Alla Direzione Generale dell'Assessorato Difesa dell'Ambiente RAS

Servizio valutazioni ambientali

Oggetto: Controdeduzioni alle Osservazioni Ing. Scalas

In risposta alle osservazioni pervenute si fa presente quanto segue:

**Tabella 32 – Confronto tra le due soluzioni e skyline (tav\_P07a)**

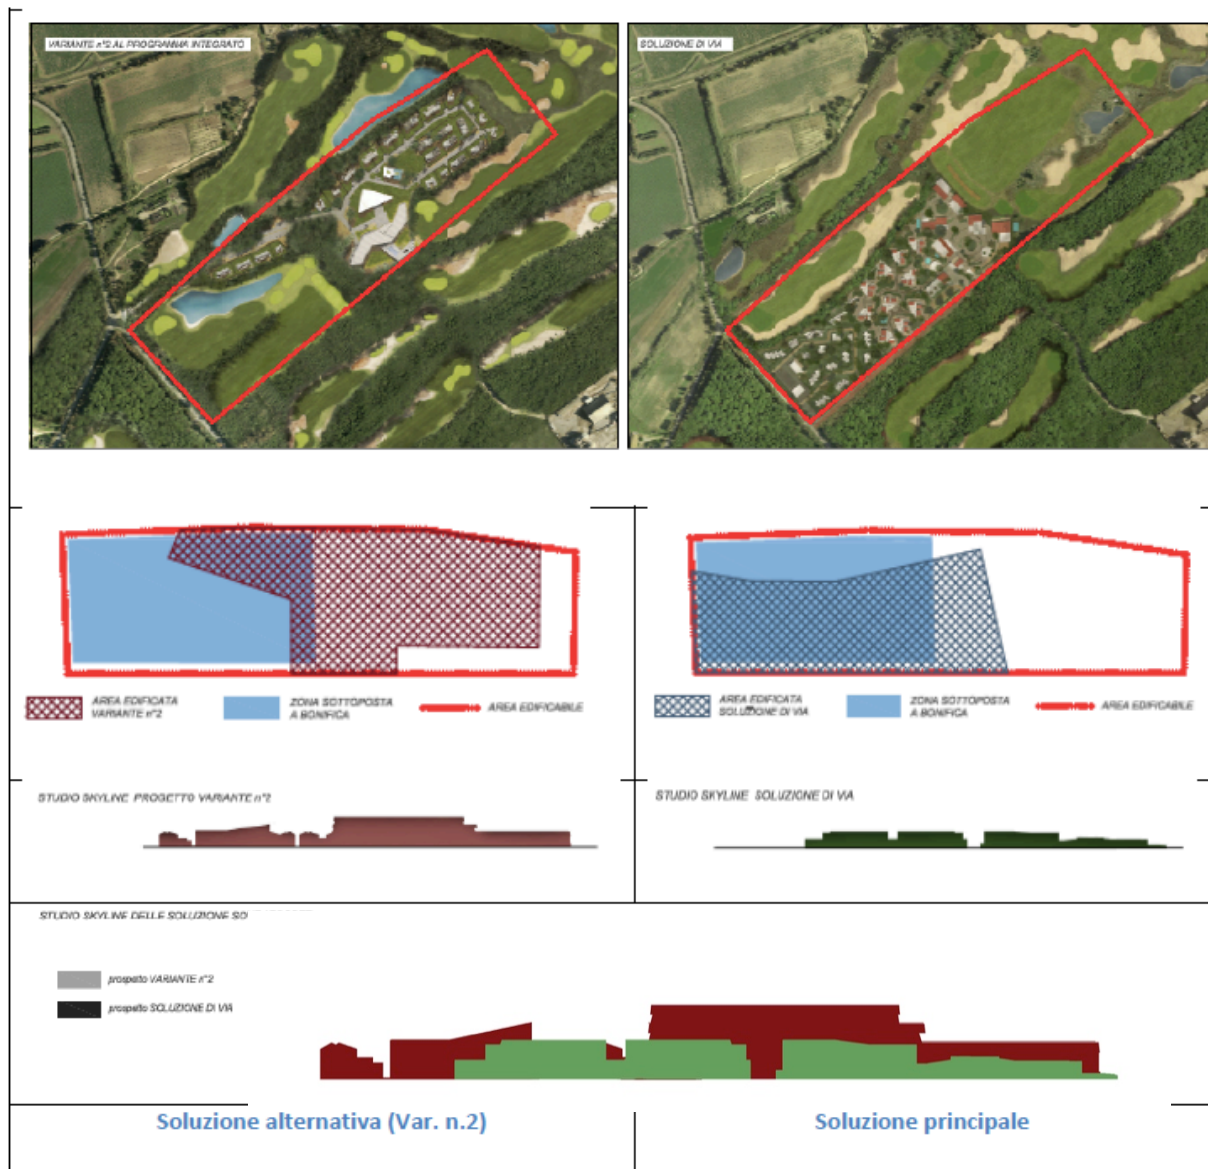
Le principali differenze tra le due soluzioni progettuali, la principale rispetto all'alternativa, sono riconducibili ad una:

- Riduzione ulteriore delle volumetrie;
- Distribuzione dei servizi turistici in diversi edifici;
- Riduzione dell'altezza degli edifici;
- Eliminazione delle parti interrato degli edifici;

- Ripartizione degli accessi al complesso dalla viabilità pubblica.

La progettazione sulla parte edificata è intervenuta sia sulla redistribuzione dei fabbricati, posizionandoli prevalentemente nella zona maggiormente compromessa dal punto di vista ambientale, quale l'area della bonifica (l'area edificabile di proprietà della Società proponente è di maggior estensione) che sulla riduzione sostanziale delle volumetrie in progetto (da 93.000 mc ca. a 60.000 mc ca.), e sull'adozione di nuove soluzioni architettoniche, tipologiche e dispositive dei servizi: la sala polifunzionale (teatro, cinema, sala concerti, auditorium, mostre ed eventi), l'area per bambini indipendente ed all'aperto, la piazzetta con bar e ristoranti, la diversa soluzione tecnica adottata rispetto alla viabilità interna e di accesso all'area edificata (riutilizzo di quella esistente e minore superficie ed estensione di quella interna). Importante è altresì l'incremento delle superfici da sottoporre a riqualificazione ambientale, come da PFP su Corpo B e campo dunale adiacente (Progetto di Riqualificazione ambientale e PFP).

Figura 40 – Confronto tra una buca da golf tradizionale e quella progettata per Torregrande

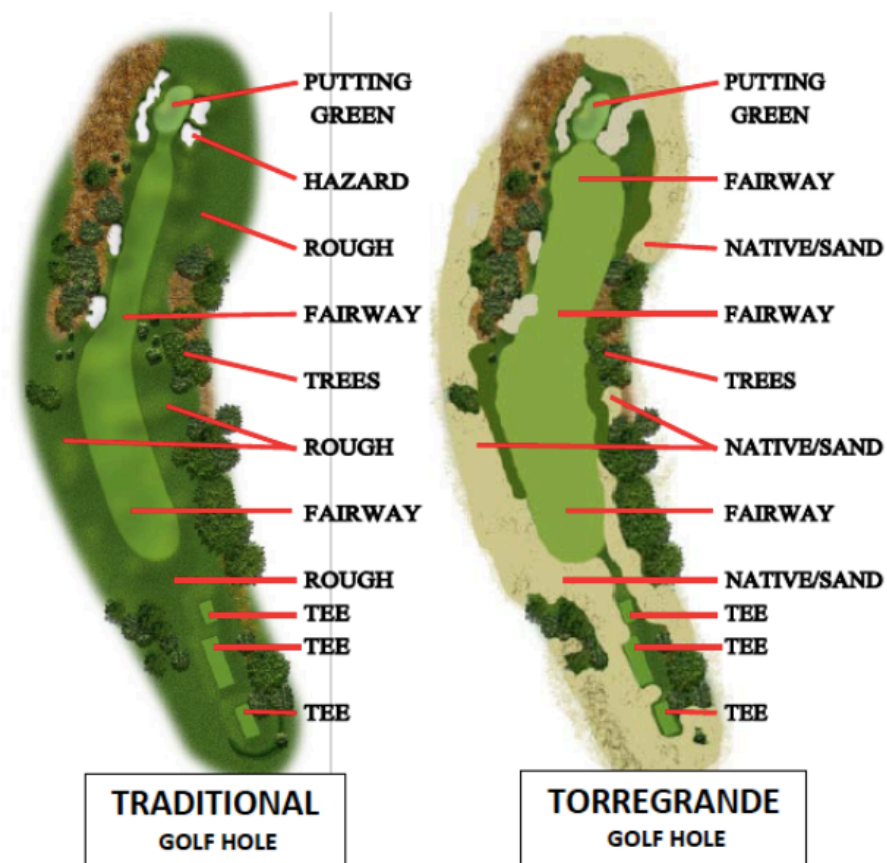
Il progetto del percorso golfistico presenta, rispetto ad un campo da golf tradizionale, delle soluzioni innovative, volte all'ecosostenibilità dell'intervento, che si possono così riassumere:

- riduzione delle superfici inerbite adibite a rough e semirough; principalmente eliminando le parti a tappeto erboso comprese normalmente tra i tees e la prima parte del fairway, lasciando questa porzione di superficie allo stato naturale (si farà ricorso soltanto all'utilizzo di mezzi meccanici per lo sfalcio e la pulizia del prato), consentendo inoltre una sostanziale riduzione dei consumi idrici;

- mantenimento allo stato seminaturale delle aree denominate rough (nella figura 40 sono rappresentate da native/sand, piante spontanee e sabbia);
- riduzione generale dei fabbisogni idrici per l'irrigazione, grazie allo specifico disegno del campo ed ad un accurata scelta delle essenze vegetali per il tappeto erboso, riconducibili alle essenze macroterme di *Paspalum vaginatum* per farways e tees e di *Cynodon dactylon* per i greens;

**Mappa – Immagine dell'area complessiva e delle aree di esondazione**

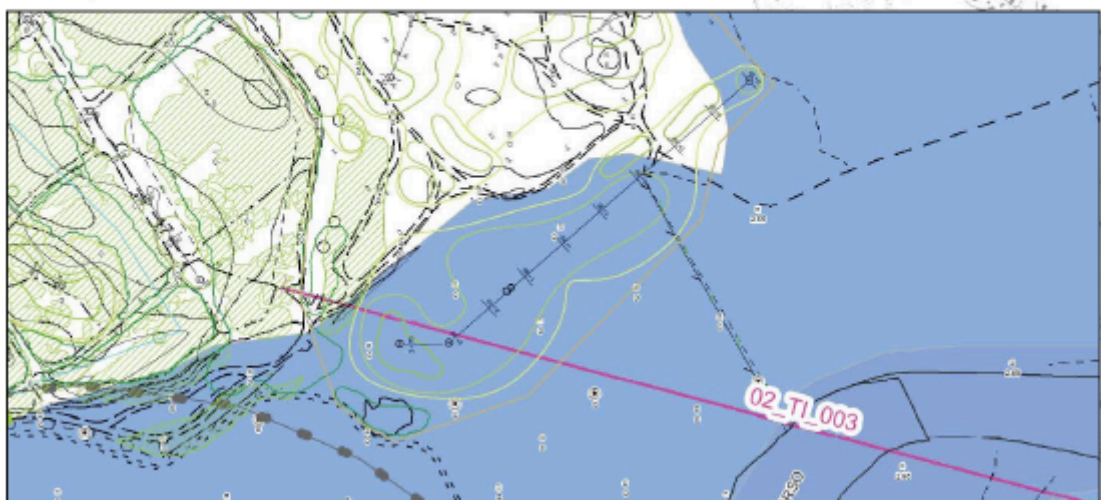
Come sopra esposto, la compatibilità idraulica è stata approvata a condizione della modifica parziale, non sostanziale, del PI rispetto a quello della Variante n. 2. Tali difformità riguardano nello specifico due buche del percorso golfistico, ricadenti in area a pericolosità idraulica Hi4, ed il numero, la dimensione ed il posizionamento dei bacini di stoccaggio idrico (laghetti annessi). In particolare è stata richiesta la rotazione di una buca da golf, quella in golena, la n. 8 (attuale 17).
